技術提案時からの変更点について

平成28年8月23日

□要求水準書の変更により水準が下回る可能性があるもの

□技術提案書の変更により水準が下回る可能性があるもの

B2F平面図

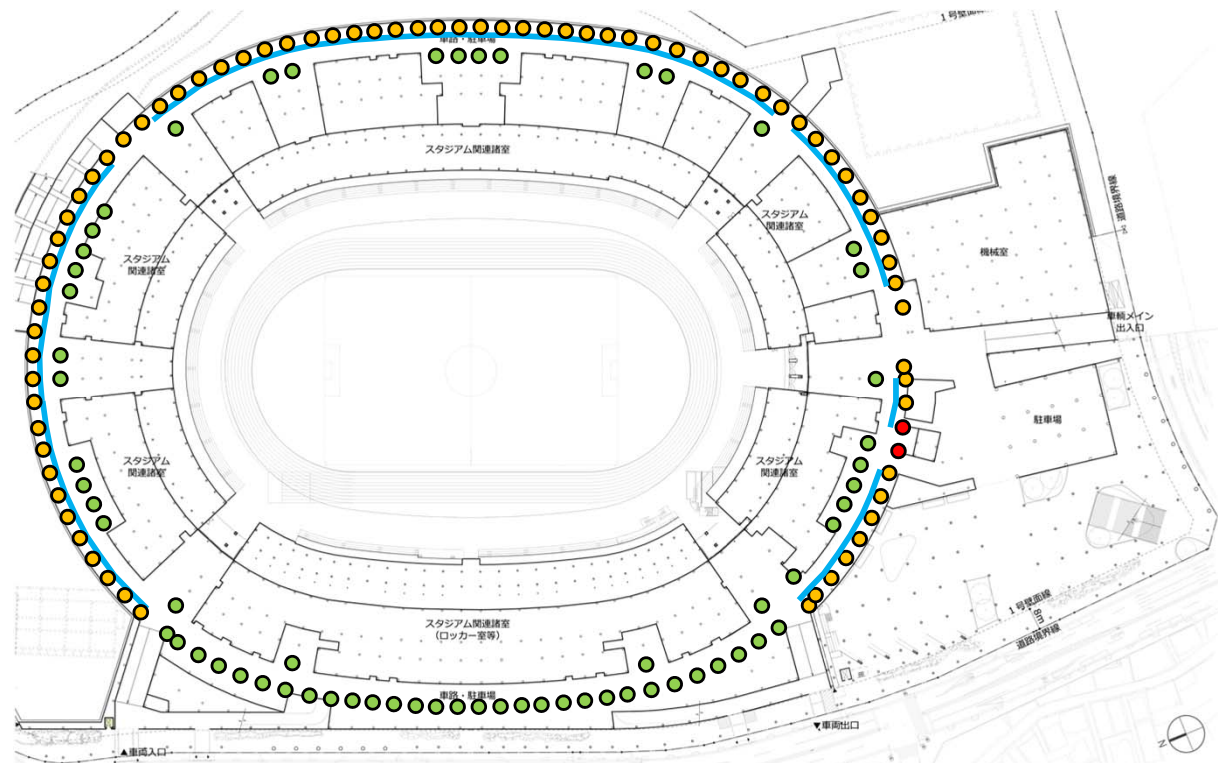
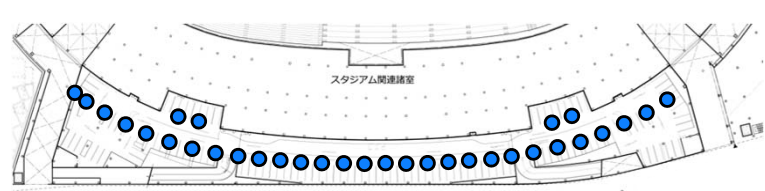
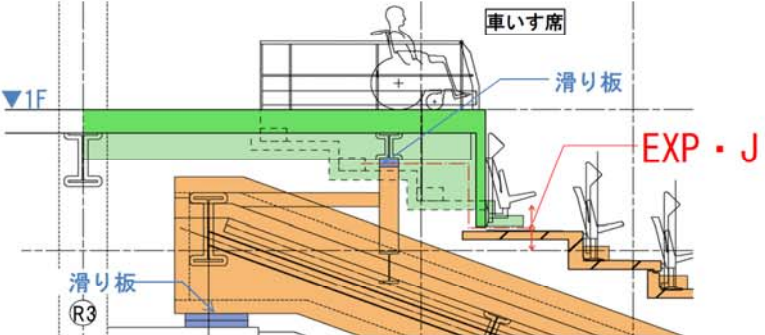
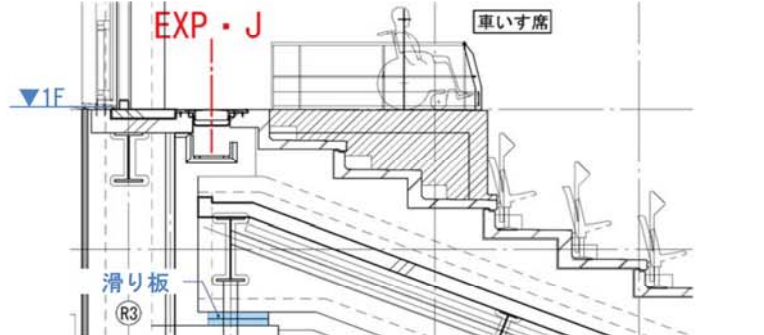
技術提案において、R6、R7通りの柱は地下階から最上階まで全てSRC造としていたが、ソフトファーストストーリー制振の性能を向上させるため、地下階（B2、B1F）のみS造に変更した。鉄骨柱の部分は部位ごとに、耐水性、耐久性、耐衝突、美観、などの観点から最適の耐火被覆やその保護材を選定する。

凡例	独立鉄骨柱の仕様	考慮した点
半屋外の鉄骨独立柱の部分		
●	半乾式ロックウール+セメントスラリー吹付	半野外空間であることからその耐久性と風圧による脱落防止に配慮し、セメントスラリー吹付とした。
●	耐火被覆+ALC+可とう系外装薄塗剤	リングロードに面する駐車スペースなど歩行空間の独立柱は特に耐久性に配慮
●	耐火被覆+アルミパントレル (平板)	B1Fの駐車場の独立柱は他の部分より美感上の仕上げのグレードを高める
●	セラミック系耐火被覆+2液型ポリウレタン樹脂エナメル	雨掛かりと、美観及び耐久性に配慮。駐車スペースではガードポールを設置。
—	ガードポール	柱保護のためリングロード外側の柱にガードポールを設置
